Dodatek č. 2 smlouvy o dílo č. 02/2024/MAIN

kterou se zhotovitel zavazuje provést na svoje náklady a svoji odpovědnost dílo „**Rekonstrukce chodníků – ul. Tyršova a Draha, Žamberk (SO 102 a SO 402 – ul. Draha)**“

ZMĚNOVÝ LIST	číslo ZL: 2
Zhotovitel:	MADOS MT s.r.o., Lupenice 51, 517 41 Kostelec nad Orlicí IČO: 25297899
Název akce:	„Rekonstrukce chodníků – ul. Tyršova a Draha, Žamberk (SO 102 a SO 402 – ul. Draha)“
Změnový list vystavil:	Město Žamberk
Datum:	10.03.2025

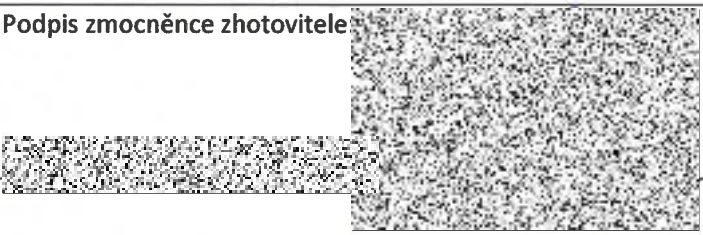
V rozpočtu stavebního objektu SO 402-1 se upřesňuje technická specifikace svítidel veřejného osvětlení. Jedná se o položku s kódem 00021 s popisem „C – svít 24LED/ NW730/ 700 mA/ 55 W, ploché sklo např. Voltana“. Projektem doporučená svítidla „Voltana“ se již navyrábí. Na základě zpracovaného světelného výpočtu, který vyhověl ČSN (rovnocenné řešení), byla investorem odsouhlasena svítidla: IZYLUM 1 20 LEDs 550 mA WW727 Flat glass 5399 LE, BL 501442. Změna specifikace nemá vliv na cenu položky.

Tato změna se řídí zákonem č. 134/2016 §222 odst. 7.
